**Avis délibéré de la mission régionale d'autorité environnementale  
sur le remplacement de la télécabine du Vallon de l'Iseran et amé-  
nagements associés, porté par la commune de Val-d'Isère sur la  
commune de Val-d'Isère (73)**

**Avis n° 2023-ARA-AP-1484**

**Avis délibéré le 24 mars 2023**

Figure 2: Plan de terrassement des trois zones (en bleu) remodelées sur la piste des Pyramides (zone 1 à droite, zone 2 au milieu et zone 3 à gauche) - la gare aval est à l'extrême droite, la future ligne est en rouge (source: dossier)

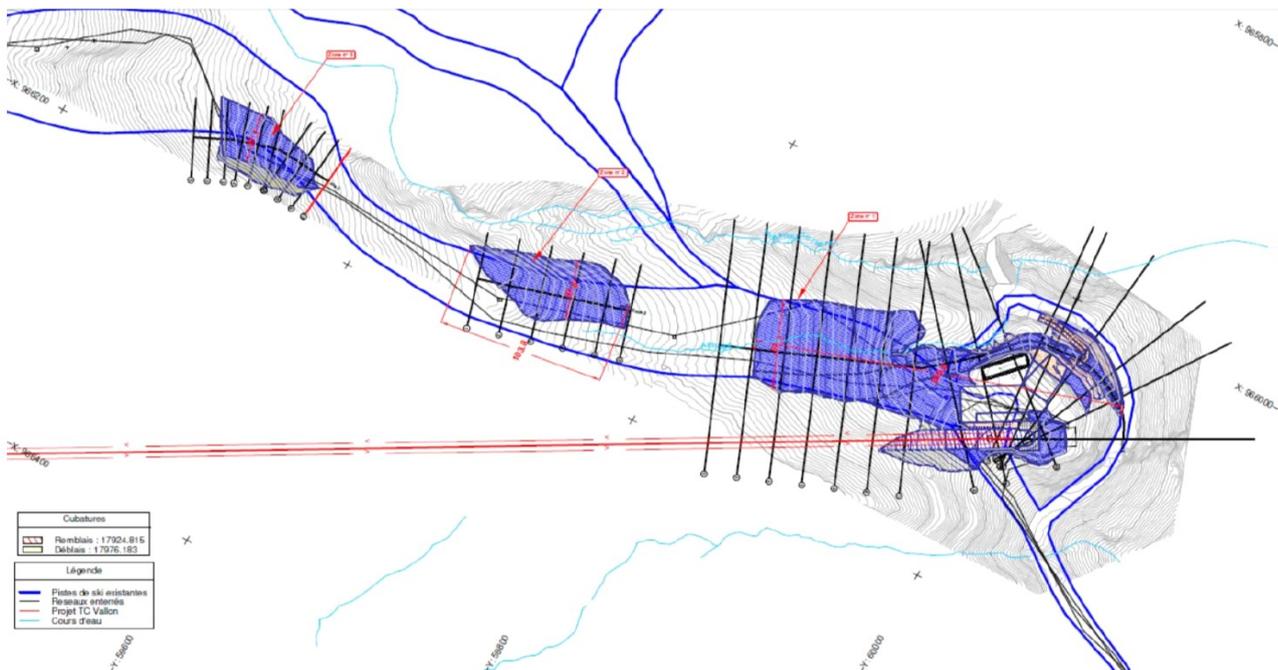
On notera que sur la zone 1, le projet prévoit la rehausse (entre 0 et 4 m) du lit d'un affluent du ruisseau de l'Iseran sur un linéaire de 89 mètres.
